**FORMALIZACION DEL ACUERDO RELATIVO A LA PRIMERA MODIFICACIÓN DEL CONTRATO NUM. 236/2020 PARA LAS OBRAS DE CONSTRUCCIÓN DEL PROYECTO DE ACTUACIONES EN EL SISTEMA SANTILLANA TRAMOS B5 Y B6 T.M. MANZANARES EL REAL**

**INFORME Y PROPUESTA DE LA MODIFICACIÓN DEL CONTRATO 236/2020: OBRAS DE CONSTRUCCIÓN DEL PROYECTO DE ACTUACIONES EN EL SISTEMA SANTILLANA TRAMOS B5 Y B6 T.M. MANZANARES EL REAL**

**MODIFICACIÓN N.º 1**

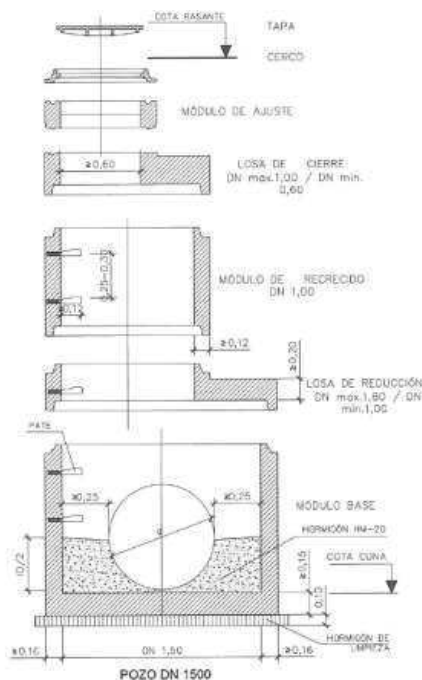
Los primeros se excavarán de forma sencilla, mientras que en los granitos alterados y en los tramos más profundos, de mayor compacidad, es posible que la maquinaria deba de presentar mayor potencia hidráulica para agilizar los trabajos de excavación.

Por ello, en presupuesto se consideran dos precios para la excavación de la zanja:

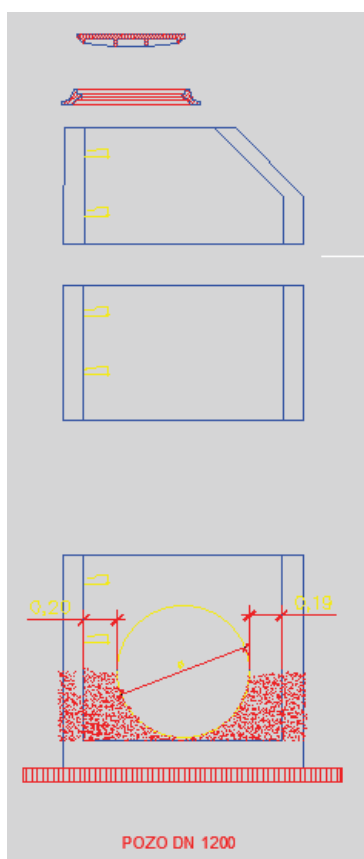
De acuerdo con los ensayos realizados al material encontrado, se puede caracterizar como material de resistencia baja (compresión simple inferior a 15 MPa) que permite su excavación con martillo rompedor.

De acuerdo con el resultado del ensayo de rotura a compresión simple realizado en una muestra, la resistencia obtenida es de 27,30 kp/cm<sup>2</sup> (2,68 MPa) identificándose como granito parcialmente meteorizado.
